北區-忠太西路36~54號、忠太東路8號前

10株垂榕1株小葉欖仁移除計畫

臺中市養護工程處(北北屯工程隊)

■ 意見回覆(依據114/07/18景委會 會議紀錄)

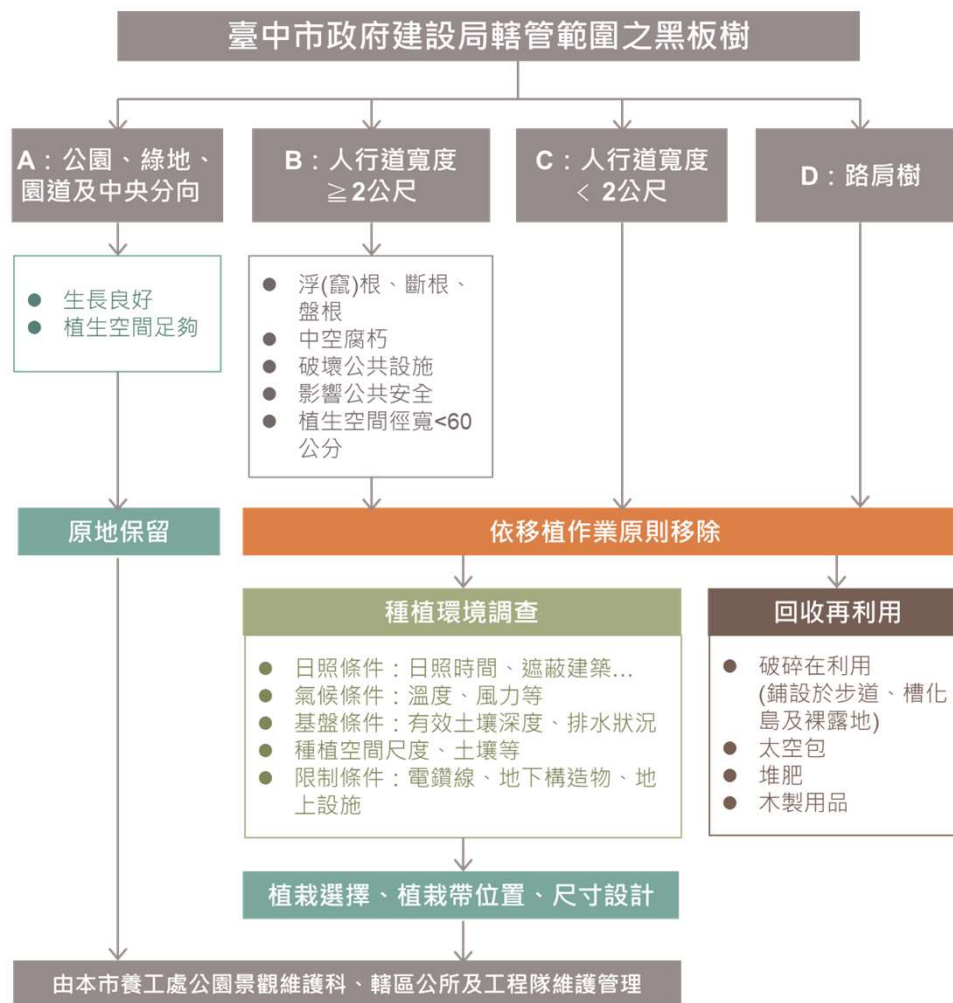
項次	意見	修正內容回覆	頁碼
1	換植小花紫薇部分土壤改良務必請廠商落實。	感謝委員建議，將責成廠商依規範進行改良。	
2	未來下方是否補植灌木或地被，建請評估避免土壤裸露。	感謝委員建議，植穴下方將予以補植大葉麥門冬。	報告書P.24 簡報P.29
1	圖8-11移除後是否不再進行補植？	謝謝委員提問，忠太東路八號前，編號8~11移除後，有規劃進行補植。	報告書P.24 簡報P.29

項次	意見	修正內容回覆	頁碼
2	編號7位於轉角處之喬木應非垂榕，建請修正相關資料，既有植株高大，因此樹冠不會遮擋行車視線，未來若補植小喬木高度是否影響視野，建請評估是否可不要再種植。	感謝委員意見。編號7為小葉欖仁，將予以修正。考慮行車安全，未來此處將不予補植小喬木，以免影響行車視線。	報告書P.24 簡報P.29
3	德化街轉角小葉欖仁建議後續再評估。	(同上)	(同上)
	無		
決議	1. 同意依計畫書移除10株垂榕1株小葉欖仁並補植11株小花紫薇。 2. 請依委員意見修正並補充相關資料後，授權業務單位（公園景觀管理科）審視資料無誤後通過。 3. 請於完工1個月後報請養護工程處公園景觀維護科更新友善樹木空間資訊管理系統資訊。

○移除垂榕後，擬就地補植小花紫薇，共10株。

○樹穴下方為避免土壤裸露，將予以補植大葉麥門冬。

○考慮行車視線問題，樹木編號7小葉欖仁移除後將不予進行補植。
